Ertaufstellung des Bebauungsplans Nr. I/Q 25 „Wohngebiet Arminstraße / Haller-Willem-Patt“

- Auswertung der Stellungnahmen aus den frühzeitigen Beteiligungsschritten gemäß § 13a (3) BauGB sowie gemäß § 4 (1) BauGB
- Ergebnis der Auswertung der frühzeitigen Beteiligung der städtischen Fachämter / Übersicht: Ergänzungen und Änderungen der Planunterlagen zum Entwurf

Stand: Entwurf; August 2022

Gestaltungsplan (ohne Maßstab, farbig)
(Vorentwurf)

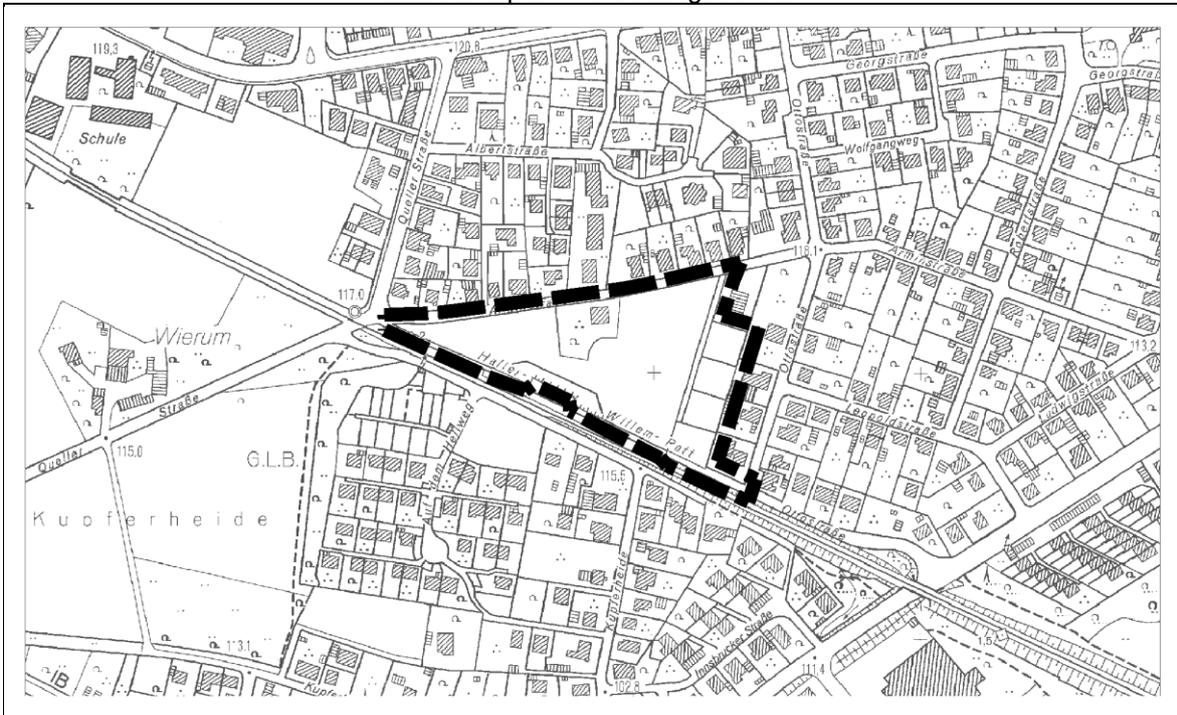
Lfd. Nr.	Einwender Datum	Stellungnahmen (Anregungen, Hinweise) (in inhaltlicher Zusammenfassung)	Stellungnahme der Verwaltung
		<p><u>2. Zu belastende Flächen</u> Laut dem Nutzungsplan ist vorgesehen, dass auch das Flurstück 1981 mit einem Geh-, Fahr- und Leitungsrecht belastet werden soll. In diesem Zusammenhang wird vorsorglich zunächst nur mitgeteilt, dass dieses Flurstück nicht im Alleineigentum des Vorhabenträgers steht.</p>	<p>kann jedoch bei Einhaltung gesunder Wohnverhältnisse grundsätzlich ausgegangen werden. Nach den Ergebnissen des Schallgutachtens liegt die Gemeinbedarfsfläche in einem insgesamt mischgebietstypisch vorbelasteten Bereich, so dass vom Grundsatz her von wohnverträglichen Verhältnissen auszugehen ist. Diese schalltechnische Situation wird vorliegend für die geplante Nutzung als vertretbar bewertet, von spezifischen schallschützenden Regelungen wird abgesehen. Anhaltspunkte für einen Nutzungskonflikt aufgrund einwirkender Verkehrsgeräusche sind nicht erkennbar.</p> <p>Zusammenfassend wird davon ausgegangen, dass mit Blick auf die angestrebten städtebaulichen Ziele und Rahmenbedingungen durch die dargestellten Maßnahmen in der örtlichen Situation auf die bestehende Verkehrslärmvorbelastung in einem angemessenen und verhältnismäßigen Umfang reagiert wird. Den Anforderungen des BauGB nach gesunden Wohn- und Arbeitsverhältnissen kann insgesamt entsprochen werden.</p> <p>Der Hinweis wird zu Kenntnis genommen. Das benannte Grundstück ist für die Umsetzung des geplanten Wohngebiets nicht erforderlich. Sofern jedoch auf den rückwärtigen einbezogenen privaten Flächen ebenfalls einzelne Gebäude errichtet werden sollen, bedarf es der Einigung der jeweils betroffenen Eigentümer (dies betrifft u. a. auch das Grundstück des Mandanten).</p> <p>Zusammenfassend ist die vorgebrachte Kritik an der vorliegenden Planung zurückzuweisen. Die Planung ist am vorliegenden Standort städtebaulich folgerichtig und soll fortgeführt werden.</p>
